**VERBALE DELLA CONFERENZA DEI SERVIZI DECISORIA DEL 08 GIUGNO 2022**

**SITO CONTAMINATO PE 100071 EX DEPOSITO COSTIERO SABATINO DI PROPERZIO S.R.L. VIA DORIA PESCARA.**

Preso d'atto del Report "Impianto pilota di fitobonifica", validazione dei risultati dei monitoraggi svolti e approvazione dell'impianto di fitobonifica full-scale, come da proposta di nuova formulazione modificata rispetto al progetto già approvato con Atto di Determinazione del Comune di Pescara n. 2030 del 25/10/2019.

Figura – riepilogo punti prescelti per il monitoraggio dell'area dell'impianto pilota di fitorimediazione

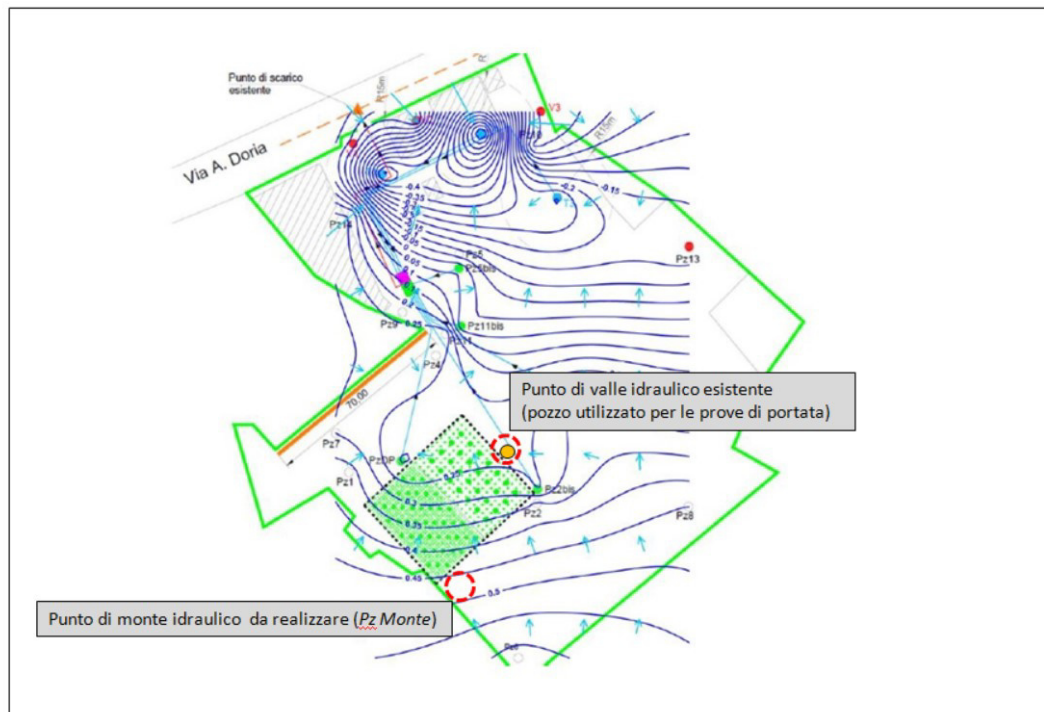
- in data 21/06/2021 si è svolto un sopralluogo in sito tra la Direzione Lavori, ARTA Abruzzo e il Servizio Geologia, Siti Contaminati, VAS e BB.AA. del Comune di Pescara, nel corso del quale si è convenuto tra le parti che per il monitoraggio delle acque sotterranee in ingresso all'impianto pilota di fitorimediazione, la società Di Properzio avrebbe realizzato un nuovo piezometro in corrispondenza dello spigolo Sud dello stesso, che sarebbe stato denominato "Pz Monte", mentre il controllo della qualità delle acque a valle idrogeologico del medesimo impianto, anziché dai punti esistenti Pz1 e PzDP e già autorizzati da progetto, sarebbe stato effettuato in corrispondenza di un pozzo esistente ed utilizzato in passato per le prove di portata. Tale pozzo risulta ubicato nelle immediate vicinanze del confine lato NE dell'area impianto di fitorimediazione. La Direzione Lavori ha anticipato verbalmente che il pozzo sarebbe stato adeguato a punto di monitoraggio con una riduzione di diametro, da 250 mm a 101 mm, mediante l'inserimento al suo interno di un tubo piezometrico da 4" e la posa di ghiaino calibrato nell'intercapedine tra le due tubazioni, lungo tutto il tratto fessurato.

- ✓ alla modifica e aggiornamento del punto (e) dell'Atto di Determinazione Dirigenziale n. 2030 del 25/10/2019, in adeguamento alle decisioni concordate in sede di sopralluogo congiunto del 21/06/2021, prevedendo, pertanto, che l'efficacia dell'impianto pilota di fitorimediazione sulla qualità delle acque sotterranee avrebbe dovuto essere valutata sulla base dei risultati analitici dei campionamenti da effettuarsi in corrispondenza del piezometro di nuova realizzazione "Pz Monte" e del pozzo esistente da riadattare a piezometro (cfr. Figura), definiti rispettivamente quali punti rappresentativi di monte e valle idraulico. Tali punti andranno a sostituirsi alla terna di piezometri (Pz1 – Pz2 – PzDP) individuati al punto (e) della sopra richiamata Determinazione Dirigenziale, oggetto di modifica e aggiornamento;

- il Comune di Pescara, con Determinazione Dirigenziale n. 1078 del 29/06/2021, trasmessa con nota prot. n. 116360 di pari data, ha **modificato il punto (e) della Determinazione Dirigenziale n. 2030 del 25/10/2019 come di seguito indicato:**

- e) *L'efficacia dell'impianto pilota deve essere valutata in base all'evoluzione, nell'arco del suo tempo di vita, dei risultati analitici delle acque campionate dai piezometri (specialmente da quello di nuova realizzazione "Pz Monte" e dal pozzo esistente da riattare a piezometro, definiti rispettivamente quali punti rappresentativi di monte e valle idraulico) e dei terreni trattati. Tali valutazioni devono essere illustrate su apposito report tecnico che la Ditta dovrà produrre al termine del ciclo dell'impianto pilota; resta ferma la facoltà della ditta di comunicare tempestivamente modifiche rilevanti ai risultati attesi, sia in senso positivo che in senso negativo, durante il periodo di attività del progetto pilota*
